Mission régionale d'autorité environnementale  
**Grand Est**

**Avis délibéré sur le projet d'installation  
d'une centrale photovoltaïque au sol sur des sols pollués  
à Steinbourg (67)  
porté par la société Kuhn SAS**

| Objet de la demande                            | Demande de permis de construire une centrale photovoltaïque au sol sur des sols pollués |

Figure 2: Plan de masse du projet.

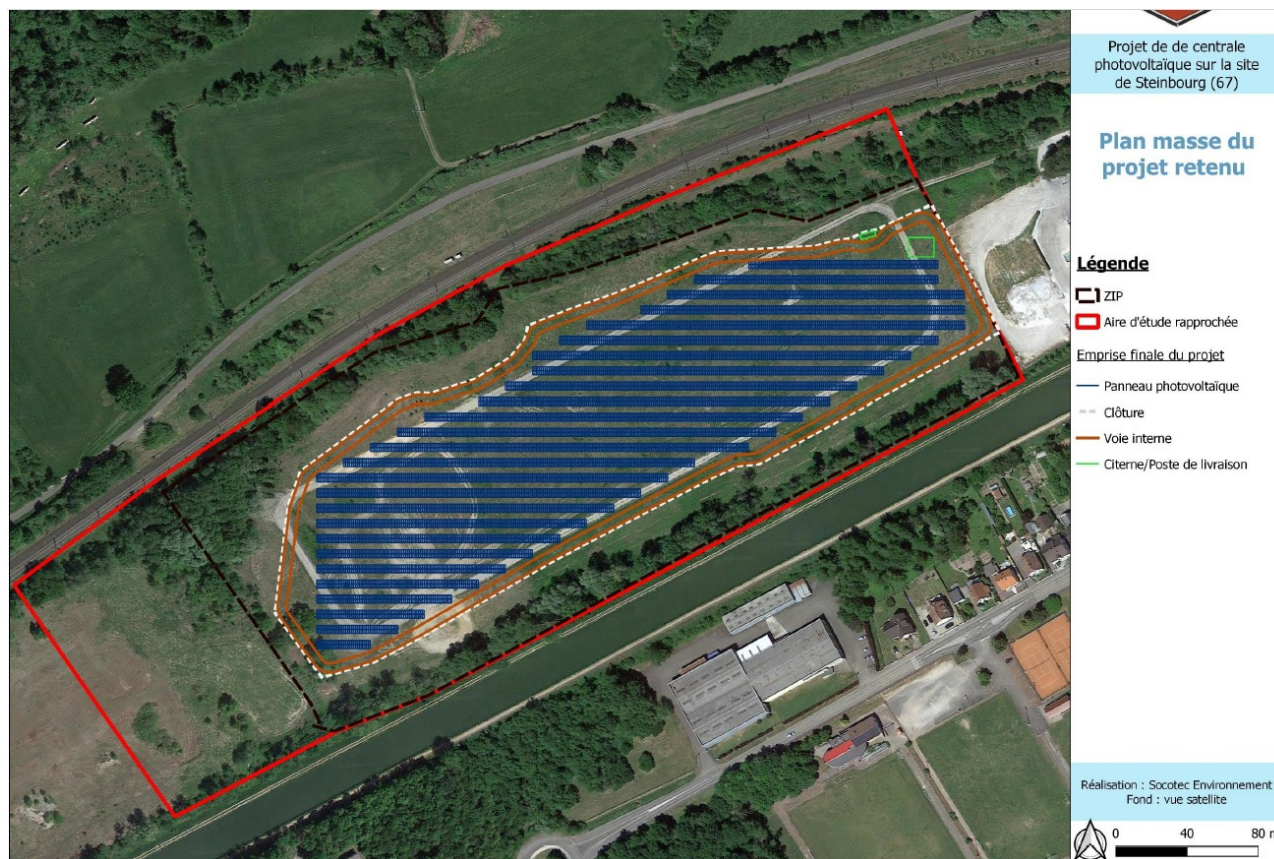
La centrale photovoltaïque sera équipée de 6 942 modules photovoltaïques, à base de silicium monocristallin, orientés à 20° en direction du sud, d'un poste de livraison et de transformation (27 m<sup>2</sup>), d'onduleurs, d'une clôture (1 027 m), d'une piste d'accès et d'une citerne incendie (120 m<sup>3</sup>). La Zone d'implantation du projet (ZIP) est accessible par des routes départementales (RD83, RD16) puis par un chemin existant. Le dossier indique que la piste d'accès interne sera perméable et d'une largeur de 4 m, sans en préciser la longueur qui devra être précisée.

Il conviendrait de préciser comment seront fixées les tables photovoltaïques : par des longrines bétons posées sur le sol tel qu'indiqué par les plans du permis, ou par pieux battus, comme indiqué plusieurs fois par l'étude d'impact. Le projet étant situé sur des sols pollués avec une nappe pouvant être affleurante en période de hautes eaux.

**L'Ae recommande au pétitionnaire de clarifier le mode de fixation des tables photovoltaïques et d'opter pour une solution préservant la ressource en eau souterraine et les sols, par exemple des longrines bétons.**

**Figure 3: Projet et habitats au sein de l'aire d'étude rapprochée.**

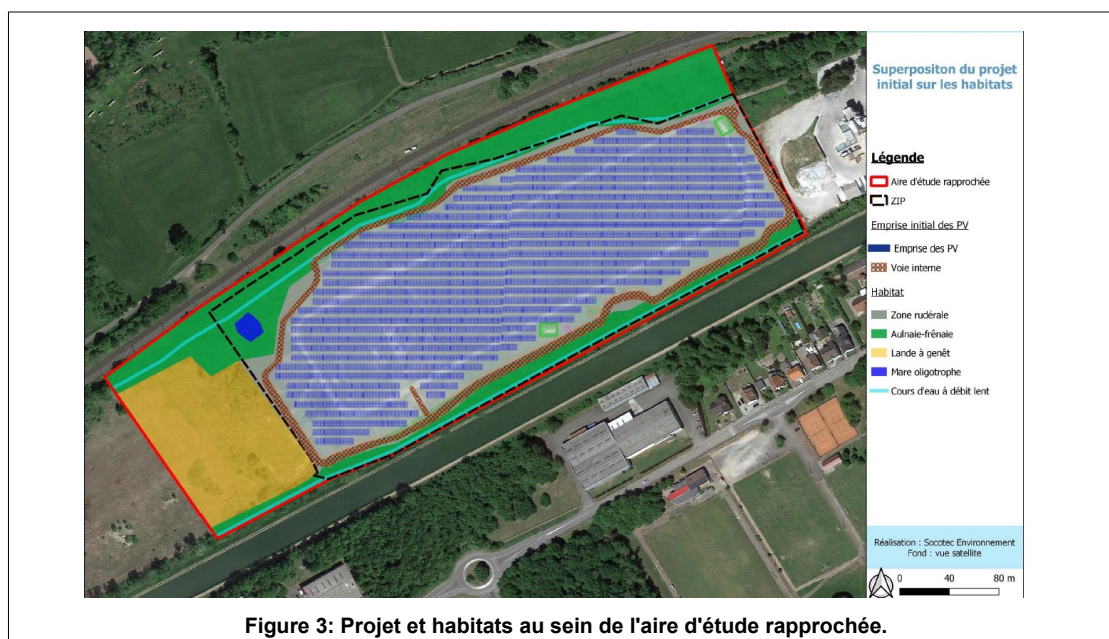
Les habitats recensés dans l'aire d'étude rapprochée sont une zone rudérale, une Aulnaie-Frênaie, des Landes à Genêts, un cours d'eau et une mare. Seule la zone rudérale présente peu d'enjeu, les autres milieux étant fonctionnels pour le déplacement, voire la reproduction de certaines espèces.

Le dossier ne précise pas les dates de fauche alors qu'elles sont essentielles pour garantir le maintien et le développement de la biodiversité. Il ne prévoit pas non plus de clôture perméable pour le déplacement de la petite faune alors que ces déplacements existent au sein de la ZIP.

***L'Ae recommande au pétitionnaire de préciser les dates de fauches en phase d'exploitation du parc solaire, en évitant la période de sensibilité des espèces présentes et de prévoir des passages pour la petite faune au niveau de la clôture.***
